**Direction départementale
des territoires et de la mer
des Bouches-du-Rhône**

Objet : Contribution à l'examen du DDAE – Projet GENSET – Moteurs Baudouin - CASSIS

Réf : Message GUN du 13 mai 2026 – n°AIOT 0006408178

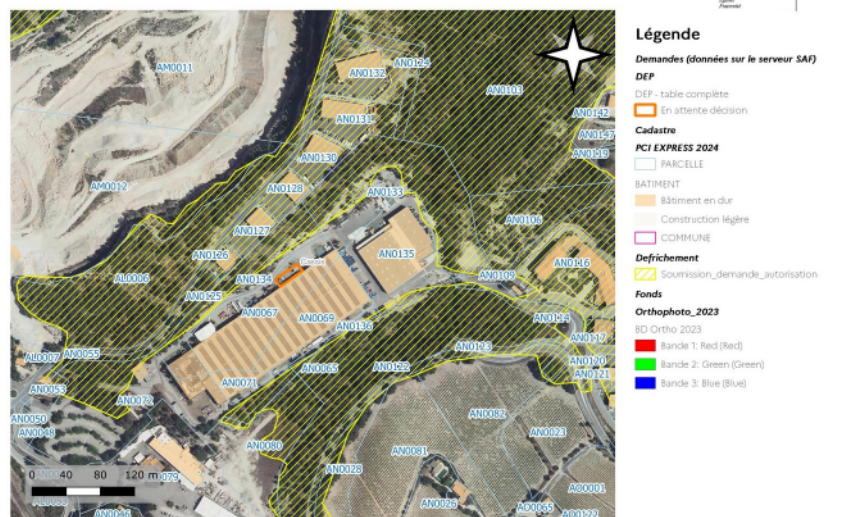
La parcelle concernée par le projet est AN 67, la nature de la zone d'extension n'est pas forestière mais anthropisée (voirie, bâtiment, quai de déchargement, aire étanche ...).

Le zonage indicatif de soumission à défrichement ne concerne pas cette parcelle.

Hors zonage soumission

Une autorisation de défrichement n'est pas nécessaire pour ce projet.

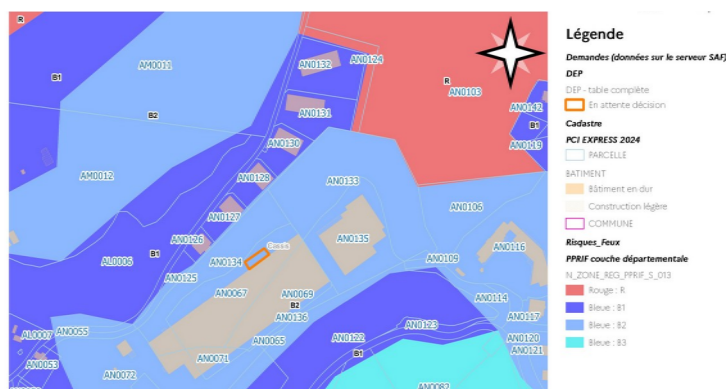
Le projet est concerné par un espace exposé au feu de forêt, les Obligations Légales de Débroussaillage s'appliquent, conformément à l'AP 13-2025-10-15-00008.

Les OLD doivent être réalisées et maintenues en état.
